Expedient: **UDPH2021005453**
Procediment: **Informes ambientals**
Assumpte: **Tramesa informe**
Document: **7314535**
7314535

PROMOTOR: Servicio Provincial de Costas Girona
Identificació expedient DES01/21/17/0007.

ASSUMPTE: PROPOSTA D'ATERMENAMENT DE DOMINI PÚBLIC MARÍTIM-TERRESTRE EN EL TRAM DE COSTA COMPRÈS ENTRE ELS VÈRTEXS M-6 (O.M. 1962.09.22) I M-1 (O.M. 1975.05.20) A LA PLATJA DE L'ESTARTIT, AL TERME MUNICIPAL DE TORROELLA DE MONTGRÍ (GIRONA)

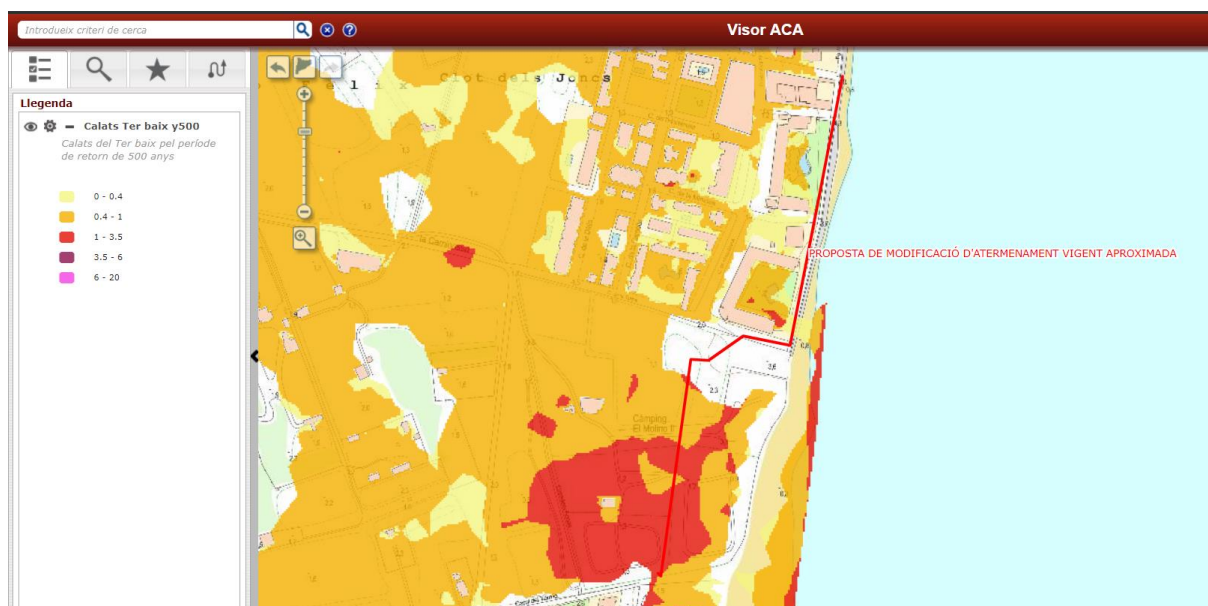
- La zona al llindar de la proposta de modificació de l'atermenament vigent coincideix l'antic traçat natural del riu Ter, (anomenat Ter Vell). L'antiga llera encara pot ser funcional en determinades circumstàncies. Alhora la llera actual del riu Ter, s'ubica en direcció més cap el sud.
- La zona proposada de modificació de l'atermenament vigent és encerclat entre les lleres del Ter vell, del riu Ter i la mar Mediterrània.
- Les dues lleres referides s'activen en situacions d'avingudes significatives i, afecten per desbordament els espais proposats a realitzar-hi la modificació de l'atermenament vigent (vegeu imatge a baix, de la modelització associada a l'avinguda per a període de retorn de 100 anys).

- Els calats d'aigua corresponents a l'avinguda de 500 anys de període de retorn afectarien en major grau la part de l'entorn on es pretén modificar l'atermenament vigent (vegeu línia estimada de la proposta que prendria el nou d'atermenament). En particular afectarien en major profunditat el calat a la zona del càmping (vegeu imatge a baix).
